Bebauungsplan Nr. 2 „Solarpark Görke“ der Gemeinde Postlow“, Landkreis Vorpommern-Greifswald (Posteingang: 06.05.2025; Entwurfsstand: 11/2024)

hier: Landesplanerische Stellungnahme im Rahmen der Behördenbeteiligung gemäß § 4 Absatz 1 Baugesetzbuch

Vorhaben: Bebauungsplan Nr. 2 "Photovoltaikanlage Görke" der Gemeinde Postlow
hier: Beteiligung Träger öffentl. Belange nach § 4 Abs. 1 BauGB; HAZ. 2156-2023

Bebauungsplan Nr. 2 „Photovoltaikanlage Görke“ (Agri-PVA) der Gemeinde Postlow

Anlagen: Planzeichnung Teil A

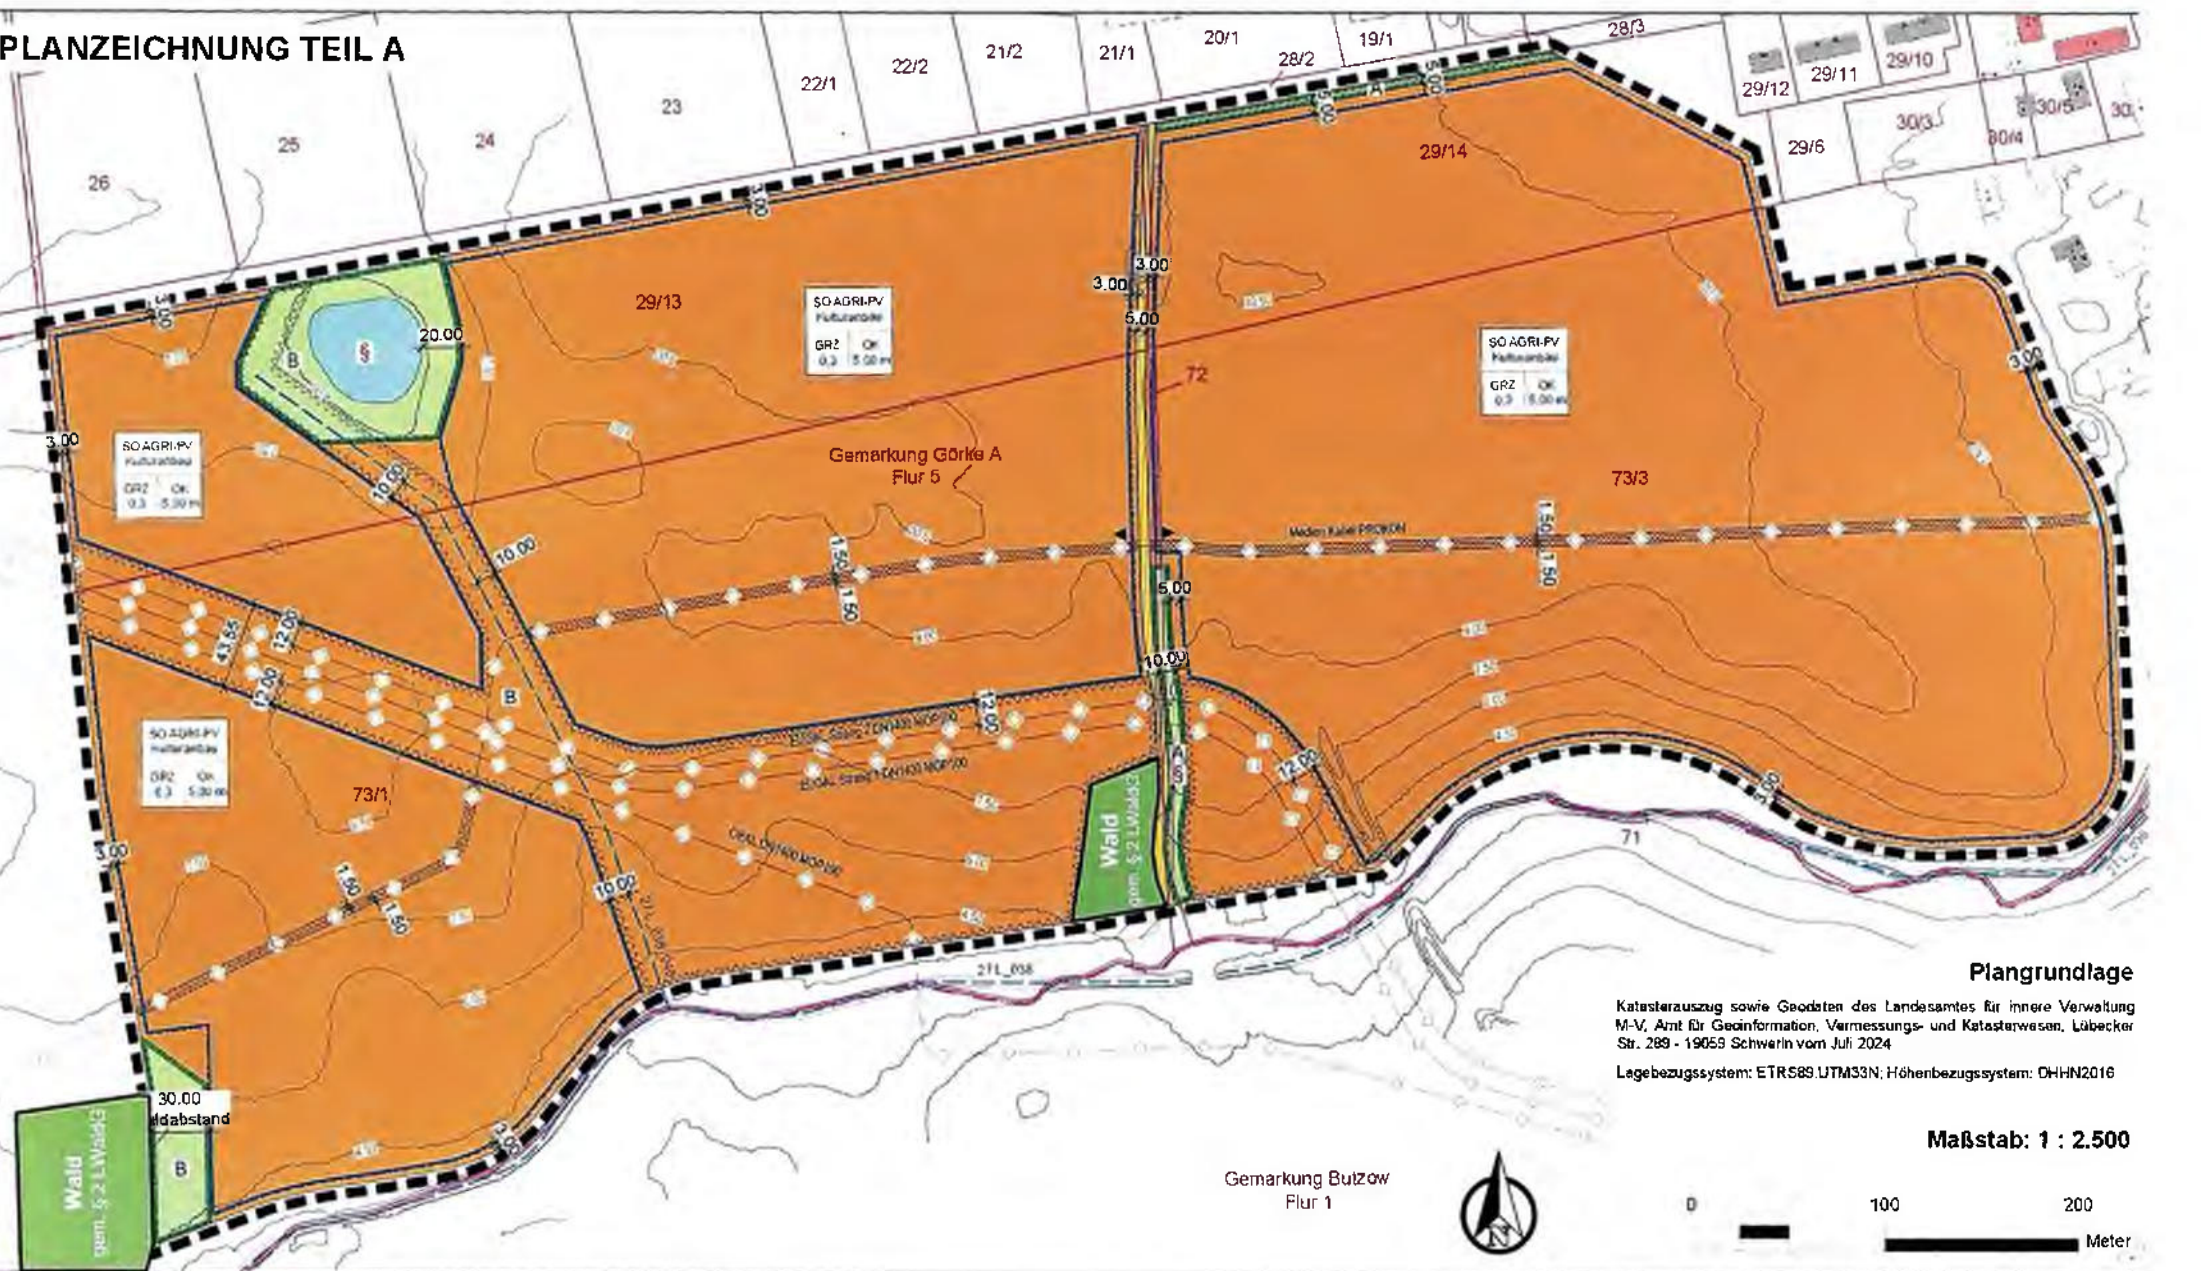
Im räumlichen Geltungsbereich des Bebauungsplanes, sowie direkt angrenzend befinden sich Waldflächen im Sinne dieser Erläuterungen. Im Auszug aus der Planzeichnung Teil A (Anlage) sind diese Flächen grün gekennzeichnet.

Mit der Baugrenze (Planzeichnung Teil A) wird dieser Waldabstand bei der Errichtung der PVA-Module eingehalten.
